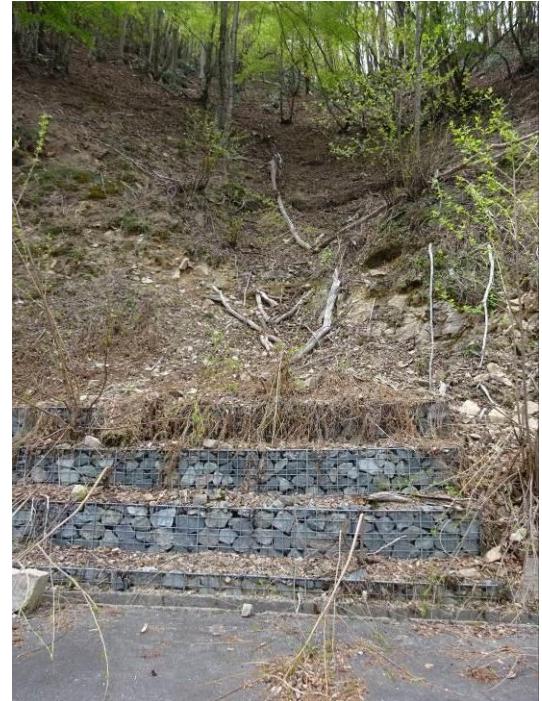
路肩を利用したスクリーン（お見事！）

高さ不足

埋め戻し土（擁壁背面）の転圧不足による退行性浸食の助長

L型擁壁の応用？

空石積み（高さ 5m）

蛇籠（蓋なし）

延長不足？

路肩の処理（周辺斜面への浸食防止、路面水による融雪）

森林管理用仮設路

谷部への残土処理
